Umbau der Triebwerks-Zündanlage auf Ducati Elektronik Zündboxen 432372501

Ausgabe: 23.08.2006
Revision 1: 12.02.2010

Abbildung 1

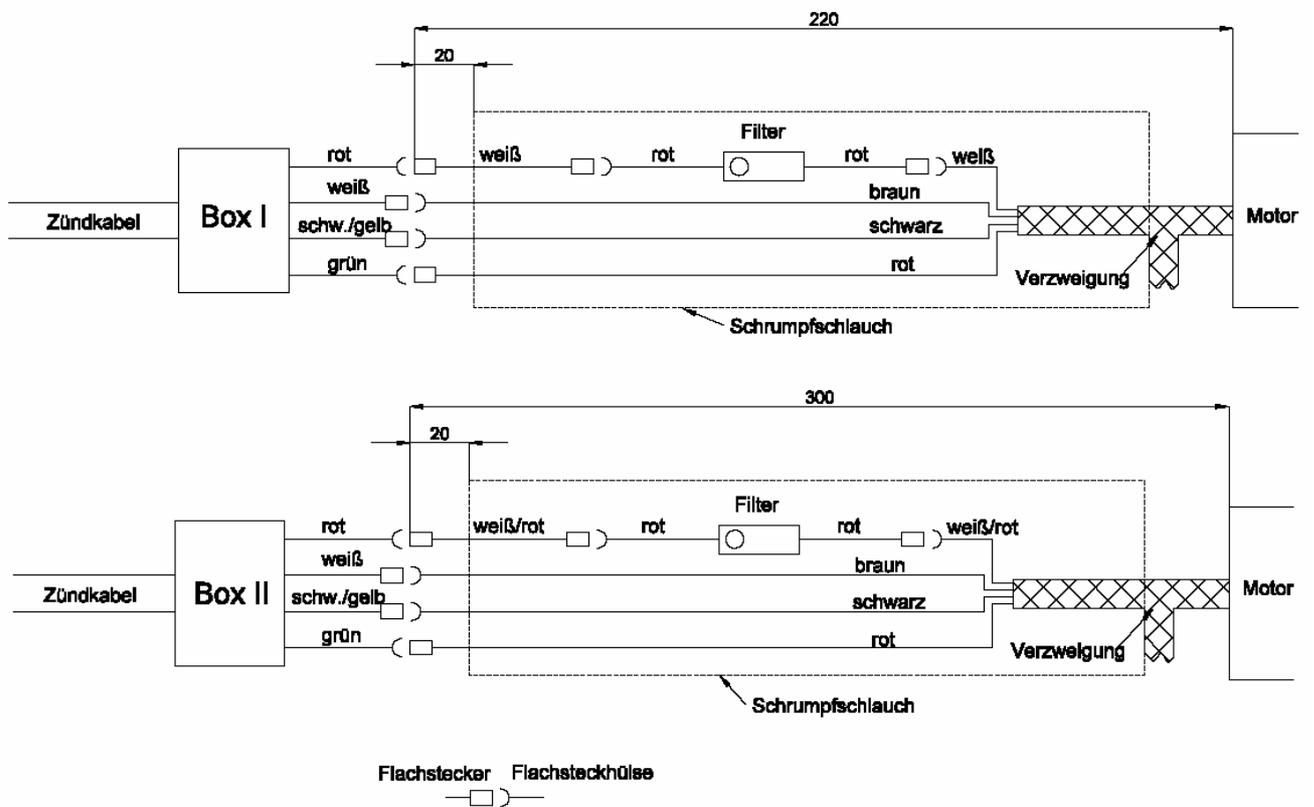
3. Auf die montierten Flachsteckhülsen wird jeweils ein Filter (s. Abb. 1) gesteckt. Die Steckverbindung wird mit Schrumpfschlauch versehen. Auf die richtige Einbaurichtung der Filter zu achten.

Abbildung 2

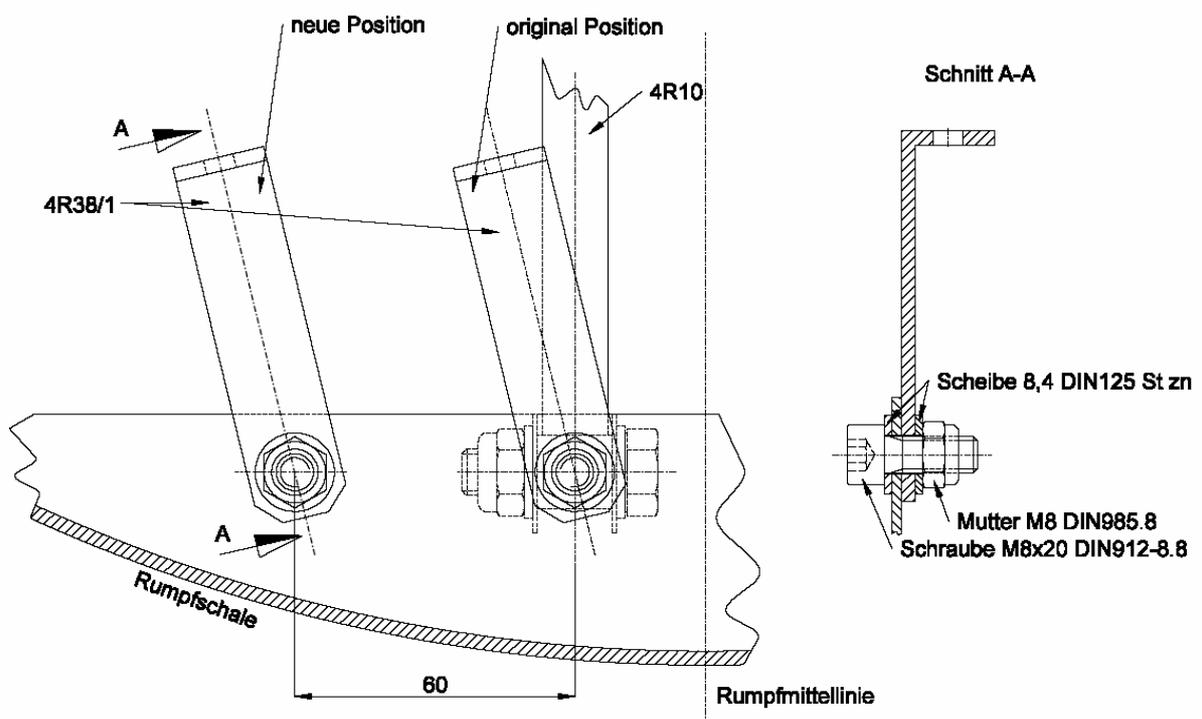
5. Der Kabelbaum für die hintere (BOX II) Zündbox ist auf eine Länge von 300 mm, vom Motorgehäuse aus gesehen s. Abb.2 und Skizze 2), zu kürzen. Der der vorderen (BOX I) auf 220 mm. Nach dem Ablängen wird auf die Kabelbäume Schrumpfschlauch aufgeschrumpft. Es müssen noch ca. 20 mm Kabel (s. Abb. 2) heraus schauen.

6. Auf die Kabelenden werden Flachstecker bzw. Flachsteckhülsen entsprechend Abb. 2 gecrimpt.
7. Die Verkabelung mit den Zündboxen erfolgt nach Abb. 2
8. Alle Steckverbindungen sind einzeln mit Schrumpfschlauch zu überziehen und anschließend ist der gesamte Kabelstrang mit Schrumpfschlauch zu überziehen.

Warnung: Die Leitungsfarben dürfen nicht vertauscht werden!

Abbildung 3

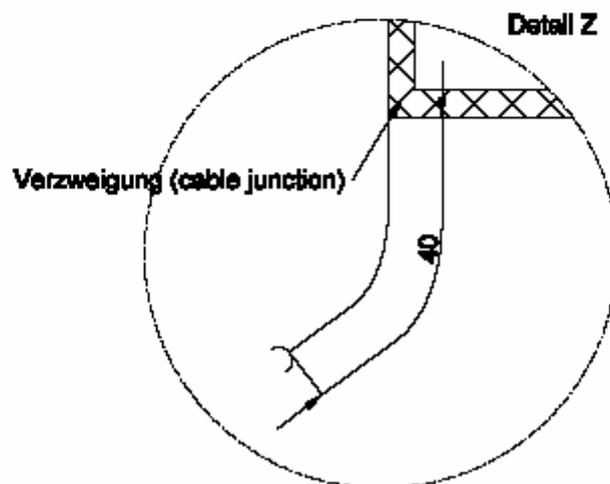
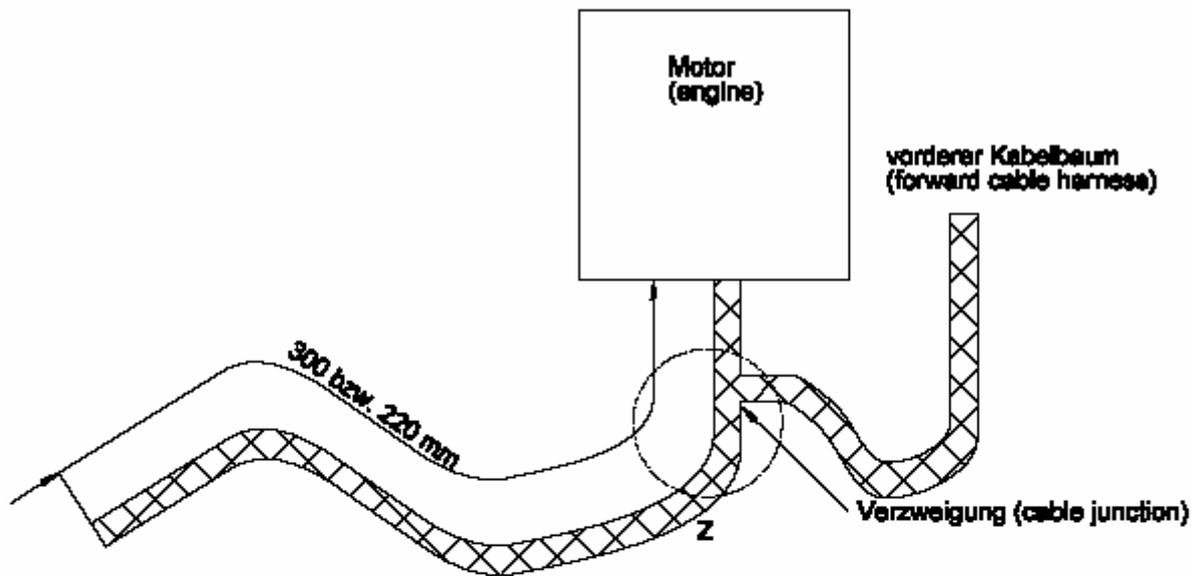
9. Der gesamte Kabelbaum ist so zu befestigen, dass ein Scheuern an anderen Bauteilen und ein Schwingen unmöglich ist. Dazu werden in geeigneten Abständen Kabelbinder befestigt. Die Befestigung kann Abb. 3,4 und 5 und Zeichnung 4M77, entnommen werden. Die Kabelbinder sind mit der Hand so fest es geht anzuziehen.
